REFER / CÂMARA MUNICIPAL DE LISBOA
PLANO DE URBANIZAÇÃO DO VALE DE ALCÂNTARA
REDE VIÁRIA, CIRCULAÇÃO E TRANSPORTES

R E S P O S T A A O P A R E C E R D O I N I R

V/ Ref: **S/2010/ 4774** de 10 de Outubro de 2010

DOC.039/0_157_PLA_03_OU_A

DESENHO 1 – Nova solução para o Ramal de Acesso à Ponte 25 de Abril, sentido descendente e sentido ascendente

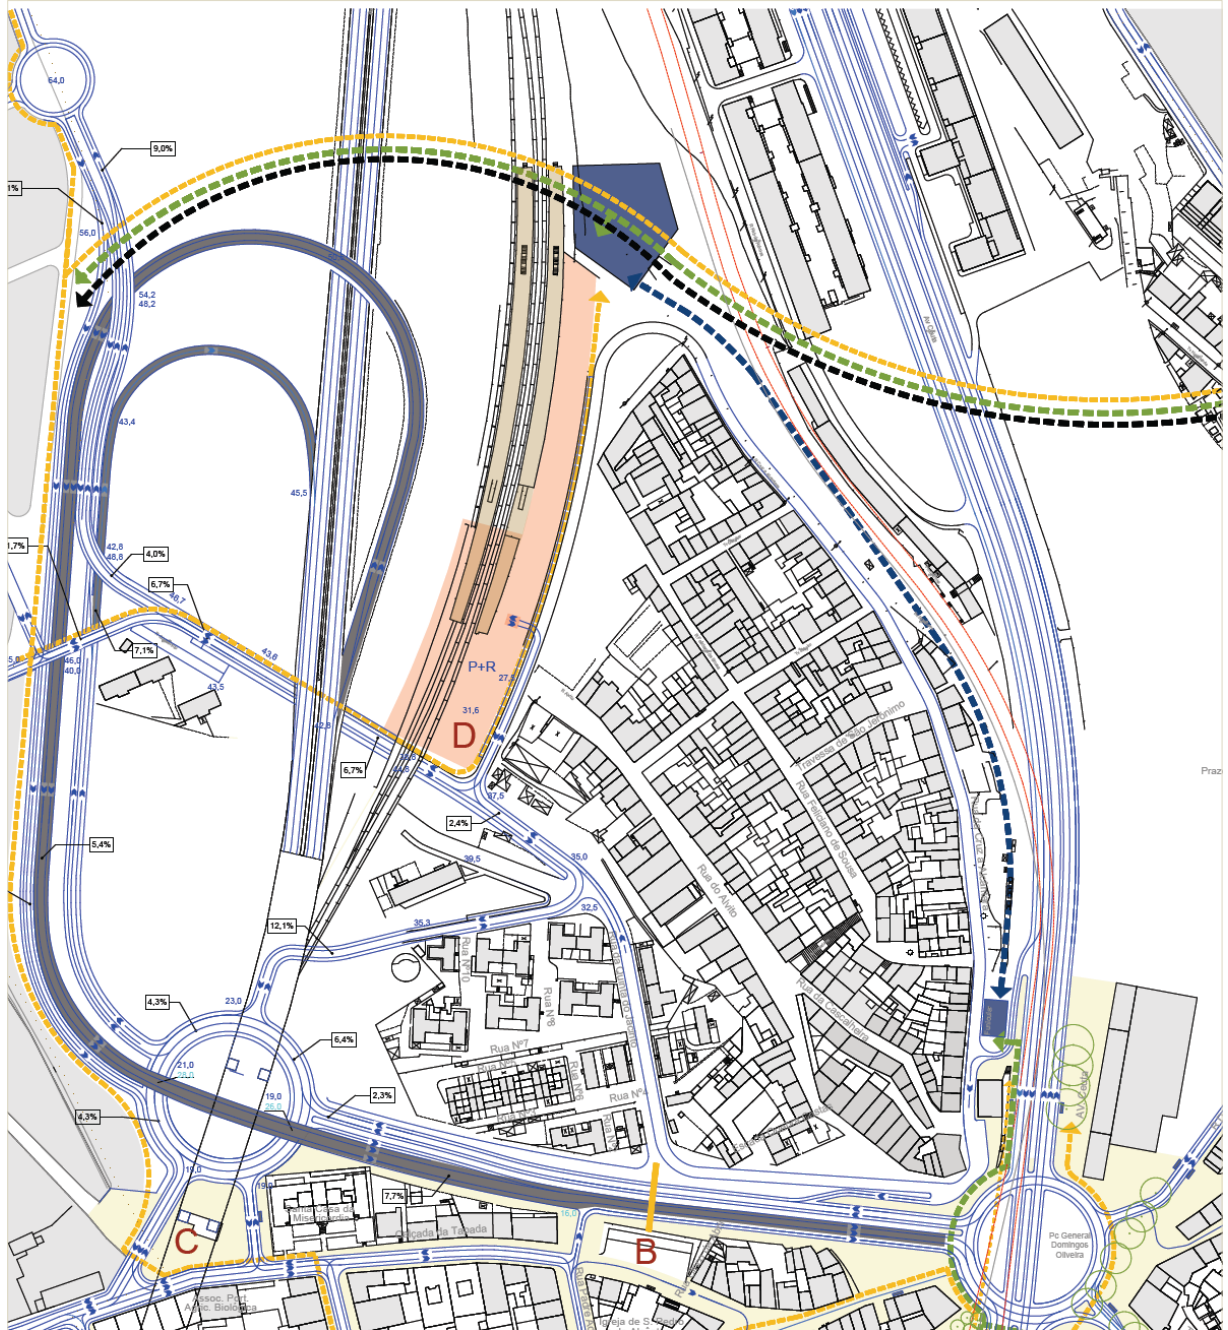
1. De acordo com o Ponto 4.1. do Parecer do INIR em referência, não é aceitável a consideração de uma rotunda para interligação dos ramos de acesso à Ponte 25 de Abril com a Calçada da Tapada e ligação ao Alvito.

4. Sendo pertinentes os argumentos colocados relativamente à questão do Ponto 4.1, apresenta-se de seguida uma alternativa para a concepção da referida Rotunda que assenta nos seguintes pressupostos de concepção do sistema rodoviário local tendo em vista a qualificação do tecido urbano:

- a. Aceites os condicionalismos ao tráfego a impor às vias de entrada de Alcântara na Ponte 25 de Abril, questão estruturante deste Plano, propõe-se então que o sentido ascendente do ramal de acesso à Ponte seja desclassificado dessa categoria, uma vez que ele passa a integrar a ligação da Rotunda de Alcântara a Monsanto. Ou seja, O RAMAL DE ACESSO (que será limitado a determinado tipo de veículos ou de exploração) passará a ser apenas o troço que descola da ligação para Monsanto para fazer a curva de entrada no arranque do tabuleiro da Ponte (Ver Desenho 1). Considera-se pois que as restrições de tráfego a definir terão de ser compatíveis com o novo comprimento desse Ramal (300m).

- b. Esta noção permite assim que o sentido ascendente da Rotunda de Alcântara para Monsanto passe a entroncar na nova Rotunda localizada sob o tabuleiro da Ponte, garantindo uma excelente articulação da malha urbana que estava altamente penalizada pelo corte territorial imposto pelo acesso à Ponta 25 de Abril, designadamente o acesso à Calçada da Tapada (que só era possível pelo interior da malha urbana desqualificando áreas residenciais que deveriam estar livres de tráfego de atravessamento) e o acesso ao Bairro do Alvito, uma vez que este bairro está votado ao isolamento com o actual acesso exclusivo a partir da Av. de Ceuta. Frisa-se que uma das propostas mestras do sistema de transportes deste Plano consiste na criação de um “P+R” na Estação Ferroviária do Alvito com cerca de 400 lugares¹, rebatendo TI que actualmente utiliza a componente rodoviária da Ponte para a ferrovia (medida que deverá contribuir para fazer baixar a pressão rodoviária sobre os acessos à Ponte). E é necessário garantir um bom acesso a esse “P+R” a partir de várias origens, designadamente o eixo da Calçada da Tapada, o que só se consegue com essa Rotunda.

- c. Propõe-se então o abaixamento da referida Rotunda para uma cota sensivelmente igual à da Calçada da Tapada (19m) permitindo assim que o sentido descendente do Ramal em causa passe a uma cota superior á da Rotunda (26 e 28m), garantindo-se então que esse ramal fica livre de intersecções com a rede local, desde a auto-estrada da Ponte 25 de Abril até à Rotunda de Alcântara (com a Av. de Ceuta), cuja configuração é aceite. O Ramal descendente mantém assim as cotas actualmente existentes.

- d. Propõe-se ainda que o sentido ascendente do Ramal, com duas vias, entronque na nova Rotunda numa posição mais afastada do seu eixo actual, deslocação essa que deverá ser feita na parte que corresponderá ao necessário abaixamento de cotas para entroncamento na nova Rotunda.

- e. Como é sabido existe actualmente um acesso da Calçada da Tapada para o Ramal da Ponte, junto à Igreja de S. Pedro de Alcântara. Face ao novo conjunto de ligações que a nova Rotunda proporciona, e dado o seu desnivelamento com o Ramal descendente, considera-se que esse acesso passa a ser demasiado exíguo para constituir a única alternativa de entrada para a Rotunda de Alcântara, penalizando em demasia a malha urbana adjacente. Assim, propõe-se a criação de uma nova ligação entre a nova Rotunda e o sentido descendente do Ramal, a localizar à esquerda deste (tomando o sentido de circulação) e aproveitando o referido afastamento da faixa ascendente.

- f. O desnivelamento entre a nova Rotunda e o Ramal descendente garante assim o cumprimento dos princípios enunciados pelo INIR e com os quais se concorda. Relativamente ao sentido descendente que liga Monsanto à nova Rotunda sob a Ponte, convém esclarecer que esse canal rodoviário é fisicamente separado (inclusive em termos de cotas da plataforma) do Ramal da Ponte.
